## **LEGAMBIENTE**

A: **Parco Regionale delle Alpi Apuane**  
parcoalpiapuane@pec.it

**Oggetto: Osservazioni al progetto di coltivazione della CAVA CRESPINA (Fivizzano)**

**Fig. 1.** ZCS, ZPS e principali elementi geomorfologici dell'area di interesse. Si coglie a colpo d'occhio il profondo degrado ambientale e paesaggistico della valle glaciale causato dalle attività estrattive.

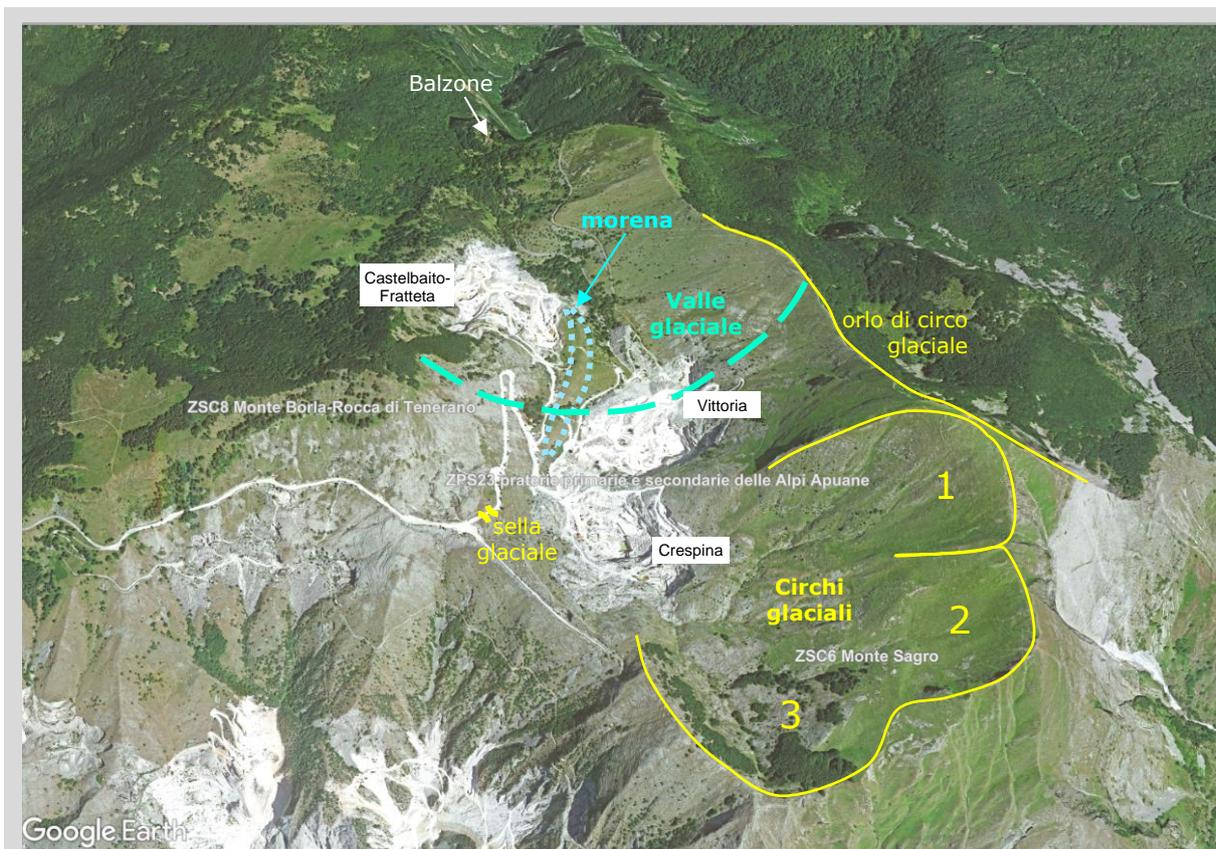
Basta uno sguardo all'area interessata (Fig. 1) per coglierne l'elevato valore paesaggistico, naturalistico e geomorfologico: una valle glaciale modellata dal ghiacciaio che scendeva dai tre circhi glaciali sovrastanti, un cordone morenico, una sella glaciale, la spettacolare scarpata terminale del Balzone (oltre 400 m) in corrispondenza di una discontinuità geologica, la ZPS praterie primarie e secondarie delle Apuane che interessa l'intera area (salvo l'artificioso scorporo delle ACC), le ZSC M. Borla-Rocca di Tenerano e M. Sagro che ospitano numerosi endemismi floristici e faunistici.

Di fronte all'invasività e al profondo degrado paesaggistico introdotto dalle attività estrattive –del tutto evidenti a chiunque– è doveroso chiedersi come sia stato possibile autorizzarle e tanto più come sia possibile autorizzarne oggi la prosecuzione.

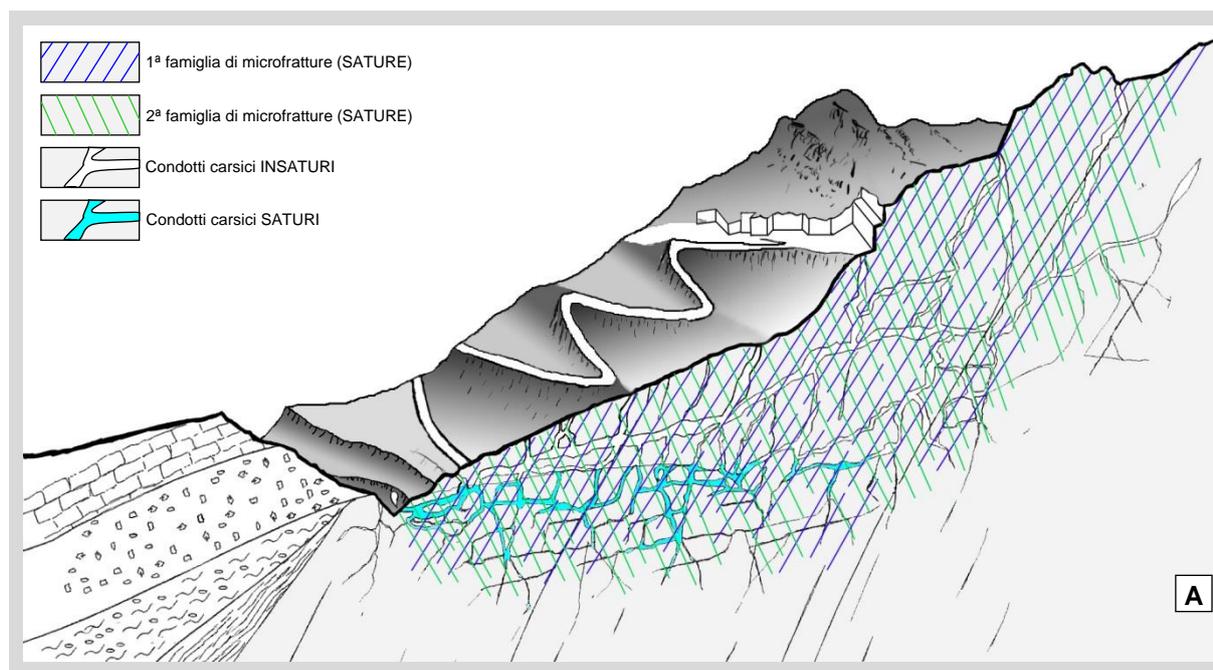
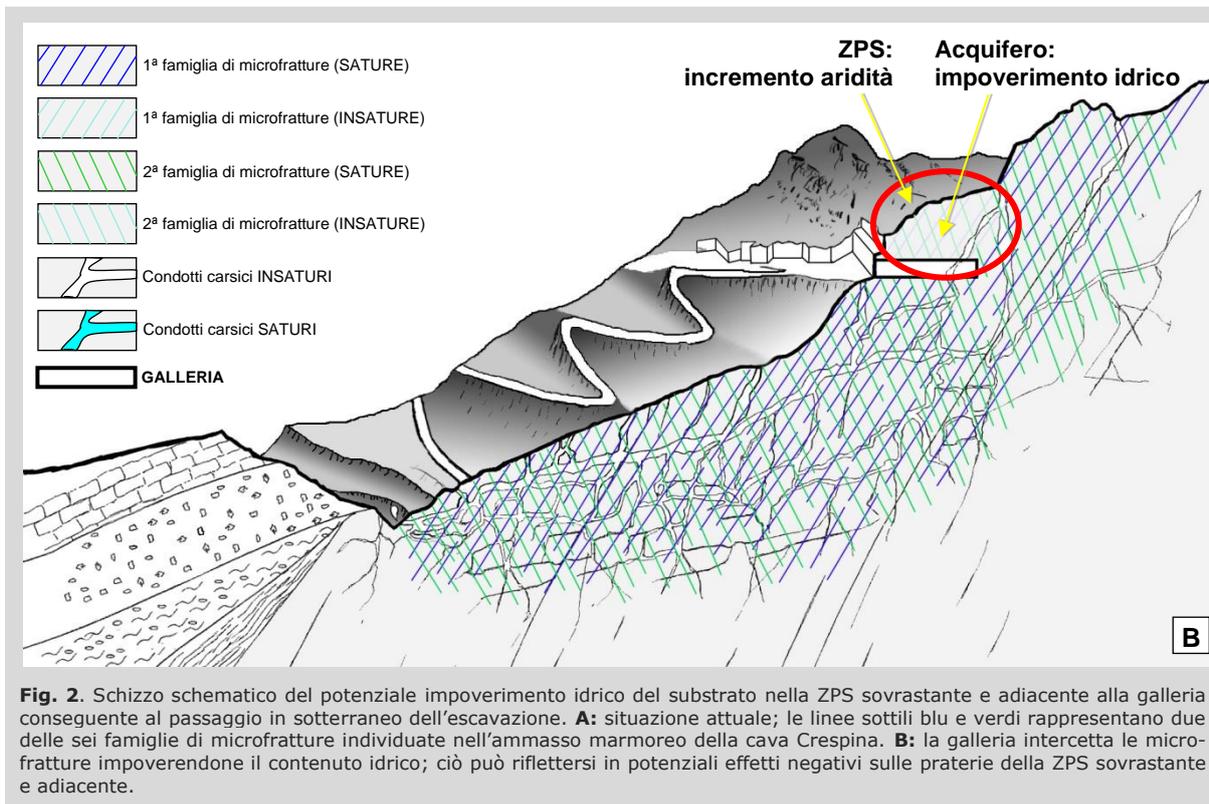
Per illustrare graficamente uno degli effetti potenziali, prendiamo un esempio ipotetico (Fig. 2).

Le gallerie scavate nel marmo previste per la cava Crespina (per uno sviluppo complessivo di 194 m) comportano ovviamente l'intercettazione delle sei famiglie di fratture individuate nell'Elaborato A (Analisi delle caratteristiche geologiche). Si tratta per lo più di microfratture di apertura modesta e con circolazione limitata o assente che, tuttavia, contribuiscono a sostenere la portata di base delle sorgenti, sebbene nel caso specifico -data l'ubicazione dell'area presso lo spartiacque sotterraneo tra i corpi idrici sotterranei di Gorgoglio-Pizzutello e del Lucido- non sia chiaro quali siano esattamente le sorgenti interessate.

In ogni caso l'apertura della galleria e delle sue diramazioni favorirà il drenaggio della porzione di acquifero sovrastante le gallerie, mentre la porzione di acquifero ad esse sottostante sarà soggetta all'inquinamento da marmettola e da eventuali perdite di idrocarburi.

Il progetto d'escavazione prevede la sigillatura (con cemento o bentonite) delle fratture intercettate ma sembra riferirsi a quelle presenti nel pavimento -o, al più, nelle pareti- visto che tale misura è inquadrata tra quelle di prevenzione dell'inquinamento dell'acquifero.

Non sembra che il progetto abbia previsto la sigillatura delle fratture intercettate al tetto delle gallerie; sicuramente non ha valutato il potenziale impoverimento idrico della porzione di acquifero sovrastante e adiacente né il potenziale impatto sulle praterie della ZPS (che potrebbero venire a trovarsi su un substrato soggetto a un certo impoverimento idrico: Fig. 2B).

Va osservato che, quand'anche venissero sigillate tutte le fratture intercettate (comprese quelle al tetto delle gallerie), si limiterebbe solo l'impatto a breve-medio termine. Non vi sarebbe infatti alcuna garanzia che tra 30, 50 o 100 anni la sigillatura manterrebbe la propria integrità. Sussiste dunque il rischio concreto di impatti a lungo termine visto che ben difficilmente la società potrebbe garantire interventi manutentivi per decenni, anche dopo il termine dell'escavazione (e, magari, lo scioglimento legale della società TWM).

Si ritiene pertanto doveroso valutare l'impatto a lungo termine sulla ZPS legato all'escavazione in sotterraneo. Si ritiene altresì doveroso prescrivere alla società il mantenimento della sigillatura di tutte le fratture per un periodo di 100 anni dopo il termine dell'attività estrattiva (con un piano di monitoraggio e interventi, ad es. quinquennali). Per avere la garanzia dell'effettiva realizzazione di tale piano si ritiene opportuno richiedere il versamento di un'apposita fideiussione che consenta al Parco di svolgerla in maniera sostitutiva qualora la società dovesse cessare la sua esistenza legale.

**Fig. 3.** L'attuale vasca dei tritoni (ott. 2022) e, nel riquadro, un esemplare in marcia. Si noti lo scivolo di accesso alla vasca (freccia) che, probabilmente, ne ha favorito la colonizzazione.

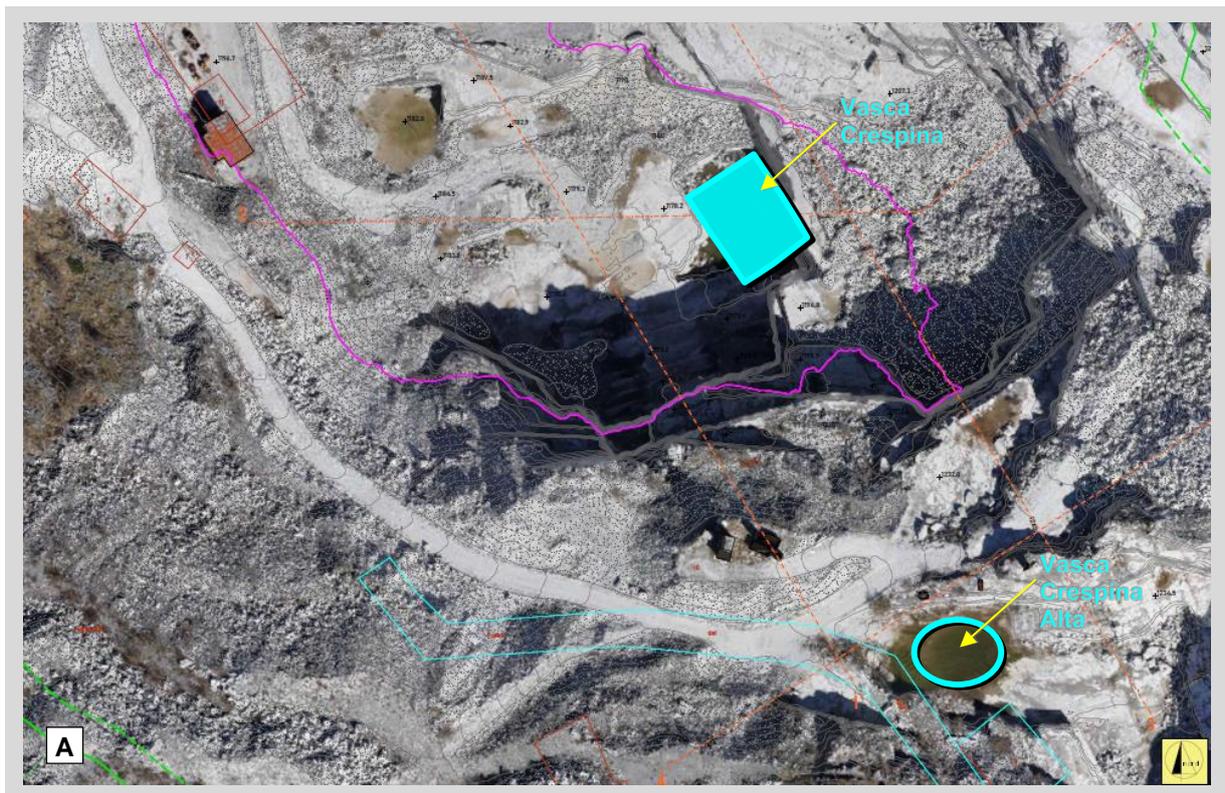
Nel punto più depresso della cava Crespina si è venuta a formare una vasca con una popolazione di alcune decine di tritone alpestre apuano (Fig. 3).

In ogni caso non c'è dubbio che la sottospecie debba essere salvaguardata. Poiché il progetto d'escavazione, per avviare la coltivazione in sotterraneo, prevede lo sbasso del piazzale a una quota inferiore a quella del fondo della vasca, quest'ultima sarebbe destinata a scomparire.

In ogni caso, osservando le quote delle tavole progettuali, ci si rende conto che, per iniziare lo scavo in galleria alla quota di 1172,6 m, si prevede lo sbasso dell'intero piazzale fino a tale quota. Considerato che l'attuale vasca dei tritoni è a quota di circa 1176, ciò significa che lo sbasso di 3-4 m comporterebbe la totale scomparsa della vasca.

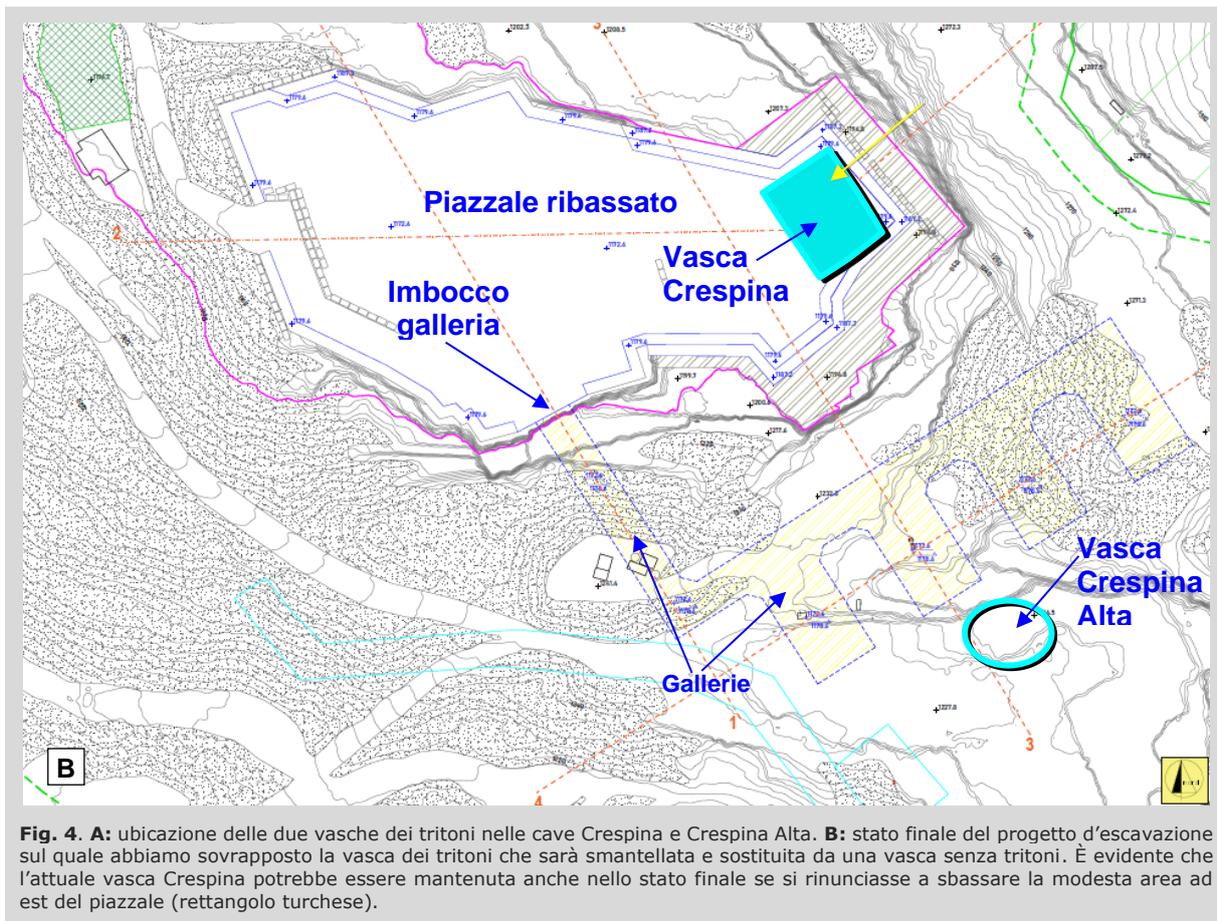
Per salvaguardare la popolazione di tritoni, le relazioni progettuali prevedono il suo trasferimento in una vasca della cava Crespina Alta (Fig. 4) e, nella fase del ripristino finale, la realizzazione di una nuova vasca nel piazzale della cava Crespina. Al proposito, il SIA (pag. 105) afferma che «*Il progetto per la realizzazione dell'area umida e lo spostamento verranno realizzati con l'aiuto di personale specializzato in fauna anfibia e di comprovata esperienza in materia*».

In secondo luogo, sebbene lo sbasso del piazzale (con la conseguente scomparsa della vasca dei tritoni) sia dichiarato "strategico" per la prosecuzione dell'escavazione, va osservato che l'imbocco della galleria è previsto ad ovest nel piazzale. Pertanto, essendo l'attuale vasca della cava Crespina situata all'estremità est, appare evidente che questa potrebbe essere conservata evitando lo sbasso del piazzale nella limitata area posta ad est. Si può dunque concludere che la rimozione della vasca dei tritoni non è un intervento indispensabile (si confrontino le Fig. 4A e 4B).

Riteniamo deprecabile e rivelatrice di eccessiva leggerezza e sottovalutazione dei rischi la richiesta di apertura della cava rinviando ad un futuro indeterminato la soluzione del problema del trasferimento della popolazione di tritoni. Riteniamo pertanto che l'eventuale pronuncia di compatibilità ambientale non possa prescindere dal preventivo esame di un'apposita relazione scientifica che assicuri la fattibilità di tale operazione e precisi nel dettaglio le modalità di intervento necessarie a garantirne il successo.
